ATM
Autoritat del Transport Metropolità
- Àrea de Barcelona

Número: 1015/194/2020
Data: 04/02/2020 11:51:30

Informe relatiu al Pla Parcial Urbanístic de la Coromina Nord a Manlleu

Promotor: Propietaris sector La Coromina Nord

Figura 2. Seccions transversals dels vials proposades pel PPU

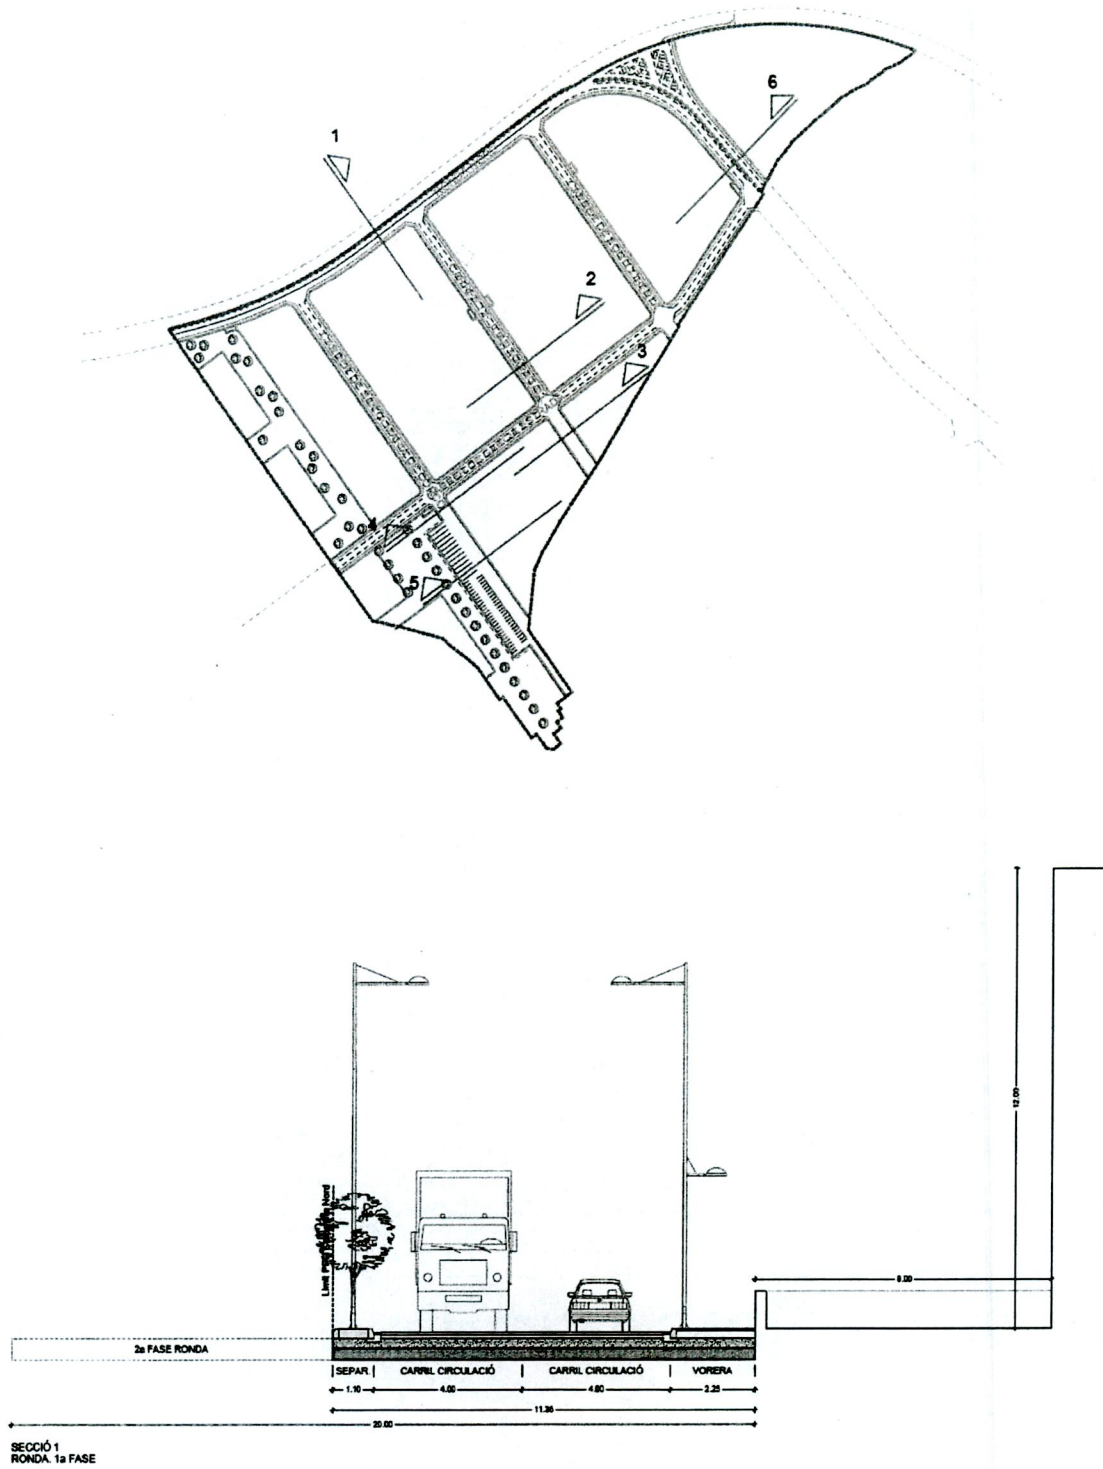
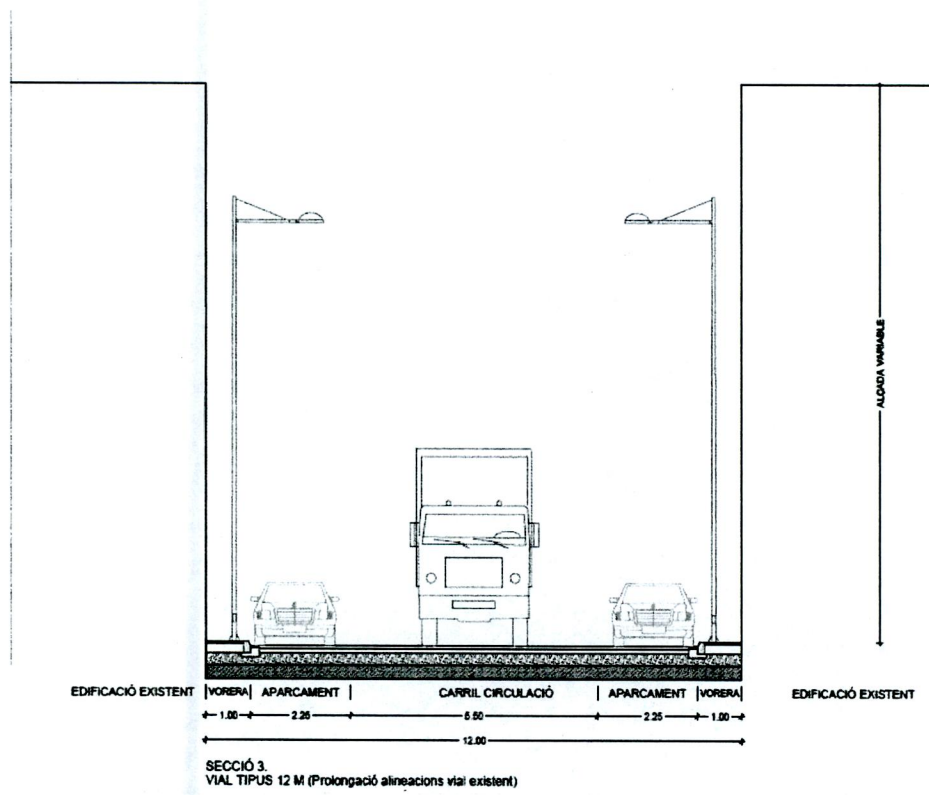
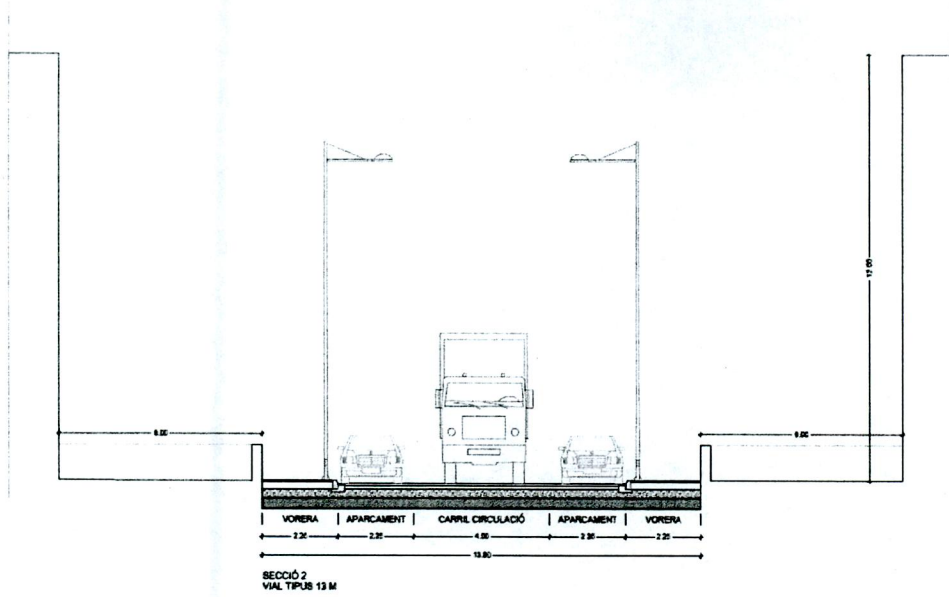
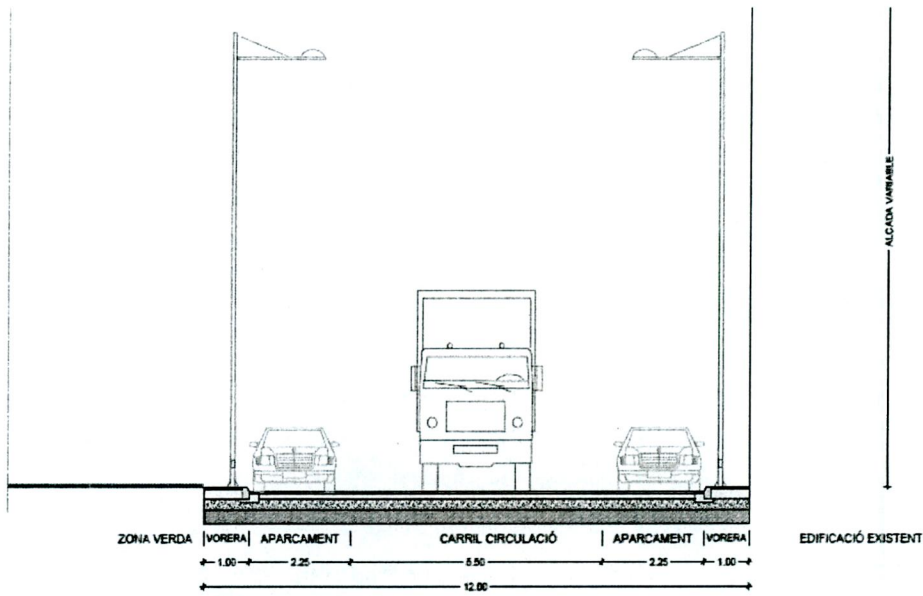
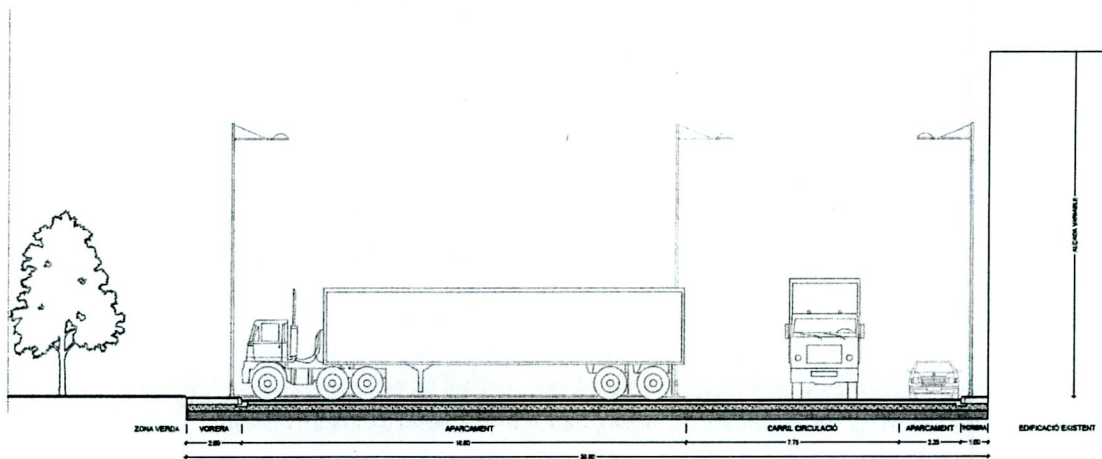
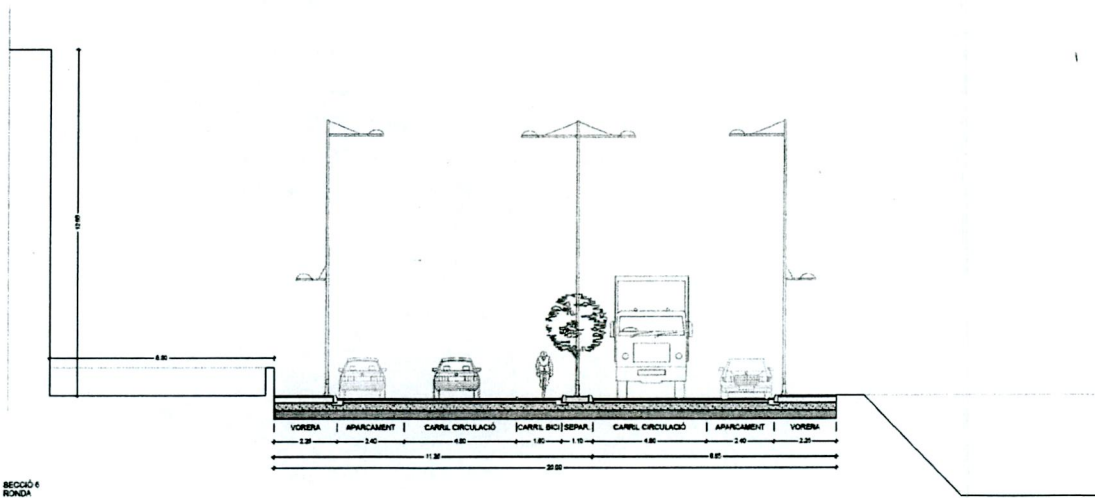
- Les seccions 3, 4 i 5 (veure Figura 2) presenten voreres amb amplades totals d'1,0 metres, que no poden oferir una amplada mínima lliure de pas d'1,8 metres. Encara que es tractin de prolongacions de vials existents, cal que els vials de nova construcció siguin accessibles. A tal efecte, **es sol·licita revisar aquestes seccions per ampliar l'amplada de les voreres**.

- L'amplada del carril bici projectat a la Ronda Nord (veure Figura 2; secció 6) és d'1,6 metres. Tractant-se d'un carril bici bidireccional, i prenent com a referència el Manual per al disseny de vies ciclistes de Catalunya, **es recomana una amplada de 3,0 metres**, tractant-se d'un vial de ronda que pot canalitzar fluxos de mobilitat interurbana i un percentatge significatiu de vehicles pesants.

- L'amplada dels carrils de circulació dels vials interiors de l'àmbit (veure Figura 2; seccions 2, 3, 4 i 5) superen amb escreix els 3,5 metres d'amplada màxima recomanada per a un carril de circulació situat en un entorn urbà. La limitació de velocitat a 30 km/h ha d'anar acompanyada d'un disseny de l'espai públic que desincentivi la circulació a velocitats elevades. D'altra banda, una amplada excessiva dels carrils de circulació pot induir l'estacionament irregular de vehicles, ocupant part de l'amplada sobrant per a la circulació com a espai d'aparcament. En tot cas, tenint en compte el fet que la presència de vehicles pesants pot requerir d'amplades addicionals, **es sol·licita al redactor del PPU una justificació de l'amplada dels carrils de circulació, tenint en compte les trajectòries de gir i/o maniobres d'aquests vehicles.**

- Mobilitat a peu: les seccions 3, 4 i 5 (veure Figura 2) presenten voreres amb amplades totals d'1,0 metres, que no poden oferir una amplada mínima lliure de pas d'1,8 metres. Encara que es tractin de prolongacions de vials existents, cal que els vials de nova construcció siguin accessibles. A tal efecte, es sol·licita revisar aquestes seccions per ampliar l'amplada de les voreres.

- Mobilitat en bicicleta:
 - L'amplada del carril bici projectat a la Ronda Nord (veure Figura 2, secció 6) és d'1,6 metres. Tractant-se d'un carril bici bidireccional, i prenent com a referència el Manual per al disseny de vies ciclistes de Catalunya, es recomana una amplada de 3,0 metres, tractant-se d'un vial de ronda que pot canalitzar fluxos de mobilitat interurbana.

- Mobilitat en vehicle privat motoritzat: l'amplada dels carrils de circulació dels vials interiors de l'àmbit (veure Figura 2; seccions 2, 3, 4 i 5) superen amb escreix els 3,5 metres d'amplada màxima recomanada per a un carril de circulació situat en un entorn urbà. La limitació de velocitat a 30 km/h ha d'anar acompanyada d'un disseny de l'espai públic que desincentivi la circulació a velocitats elevades. D'altra banda, una amplada excessiva dels carrils de circulació pot induir l'estacionament irregular de vehicles ocupant part de l'amplada sobrant per a la circulació. En tot cas, tenint en compte el fet que la presència de vehicles pesants pot requerir d'amplades addicionals, es sol·licita al redactor del PPU una justificació de l'amplada dels carrils de circulació, tenint en compte les trajectòries de gir i/o maniobres d'aquests vehicles.
